改善箇所説明図

シャシフレームとミキサーフレームを固定している部位
付近の電気配線(コネクタ、コネクタ取付ブラケット)

【不具合品】

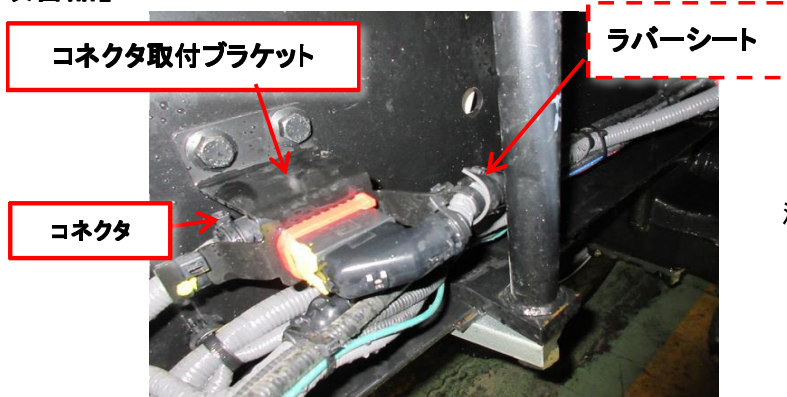
コネクタ取付ブラケット

コネクタ取付ブラケットの加工指示が不適切なため、裏面のコネクタが破損しているものがある

基準不適合箇所

発電機等の配線において、コネクタ取付ブラケットの加工が不適切なため、コネクタが破損して防振性が低下しているものがある。そのため、そのままの状態を使用を続けると、走行振動等によりコネクタの端子部に接触不良が生じ、発電不良により警告灯が点灯し、最悪の場合、エンジンが停止して再始動できなくなるおそれがある。

全車両、コネクタ取付ブラケットを新品に交換し、加えて、配線にラバーシートを追加する。なお、コネクタが破損している場合は、コネクタを新品に交換する。
